令和5年7月4日の第2回審査会におけるご質問

放射性廃棄物処理場の設工認その9第3編において申請している金属溶融設備及び焼却・溶融設備の圧力逃し機構は、平成14年の減容処理棟竣工時から金属溶融設備及び焼却・溶融設備に設けているものである。

図1-1 金属溶融設備の申請範囲

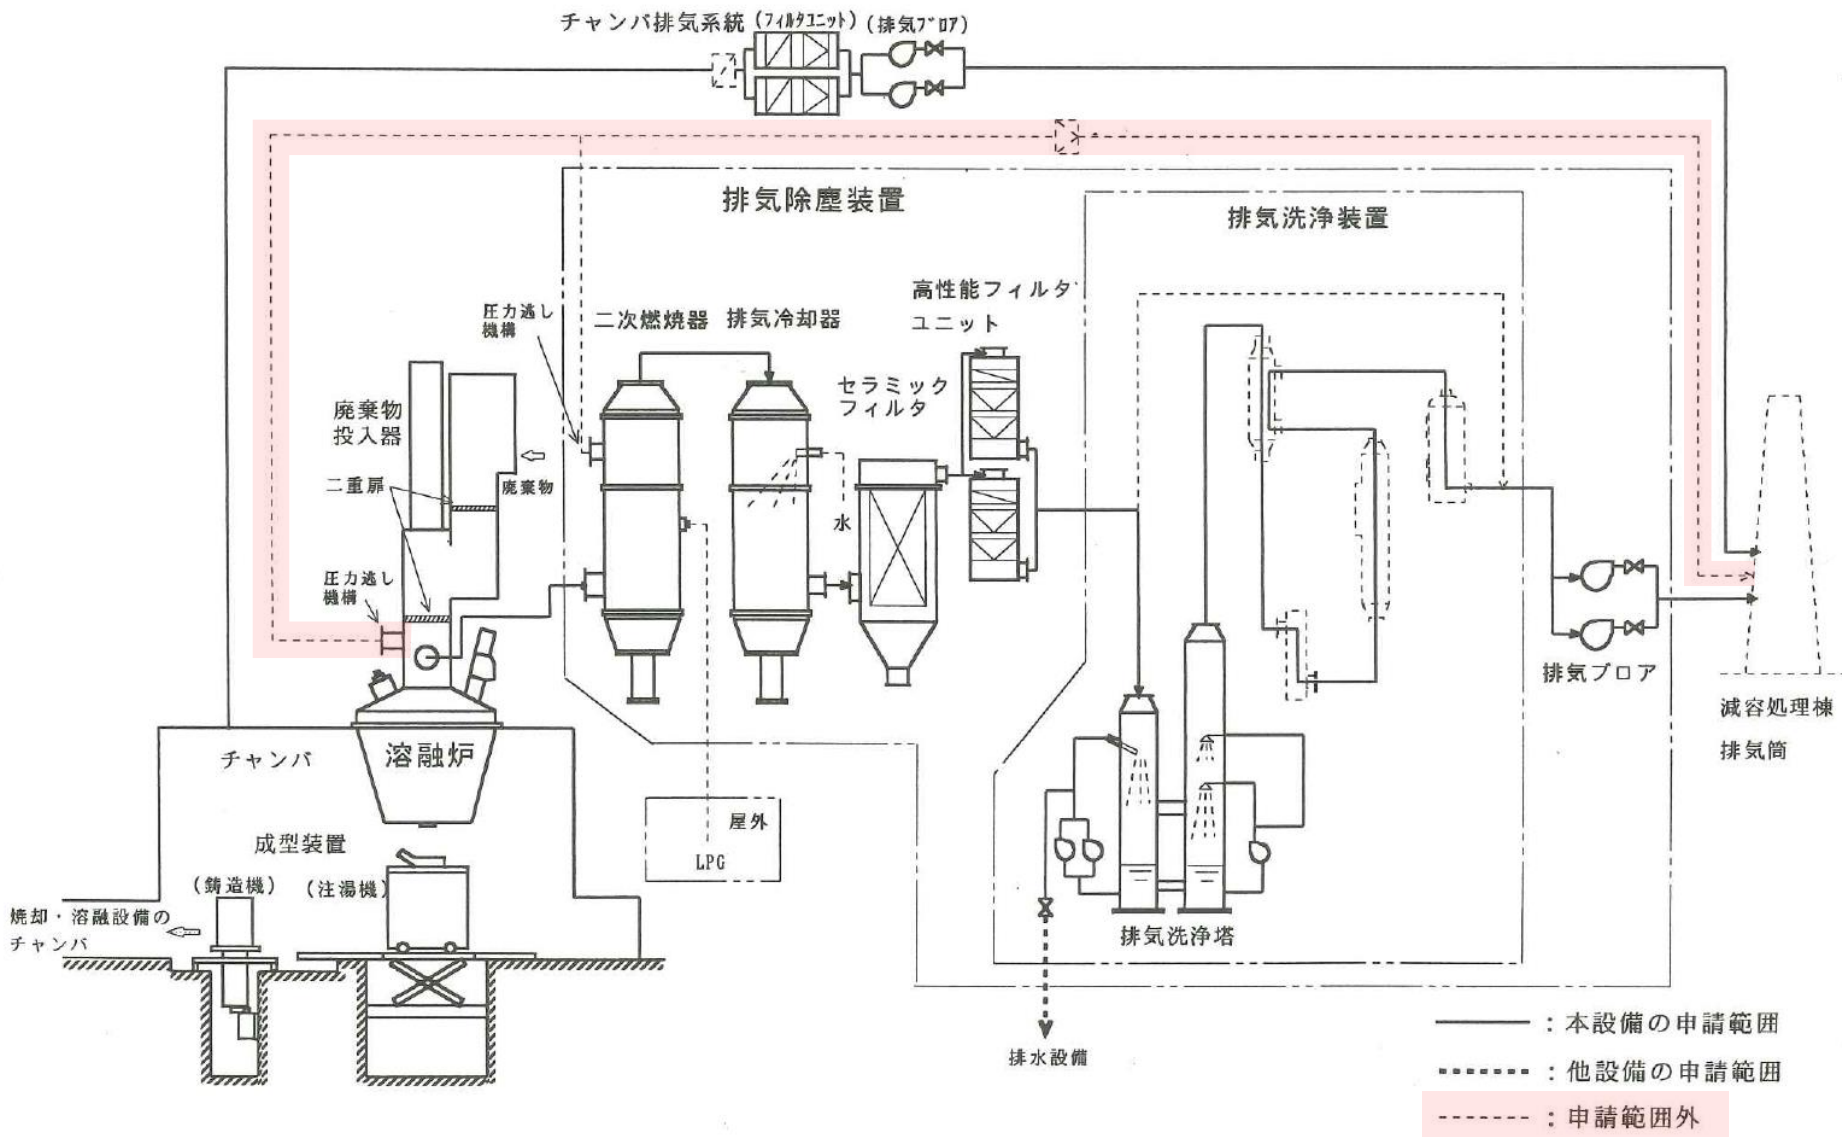
第3編で申請している圧力逃し機構について、旧技術基準規則と現行の技術基準規則で要求事項が変わっていないが、何故このタイミングでの申請となったのか説明すること。

圧力逃し機構については、申請漏れになると考えている。

圧力逃し機構については、「試験研究の用に供する原子炉等の設計及び工事の方法の技術基準に関する規則」（以下「旧技術基準規則」という。）において、表1のとおり、「原子炉施設の安全を確保する上で重要な機器」に作用する圧力の過度の上昇を防止する性能を有する逃がし弁等を設けるとしており、当時の原子炉設置変更許可申請書においては安全機能の重要度に応じた分類がないことから、当時の科学技術庁と協議したうえで、金属溶融設備及び焼却・溶融設備は「原子炉施設の安全を確保する上で重要な機器」に該当しないため、申請範囲外として設工認申請（別添参照）し、認可を取得したものである。
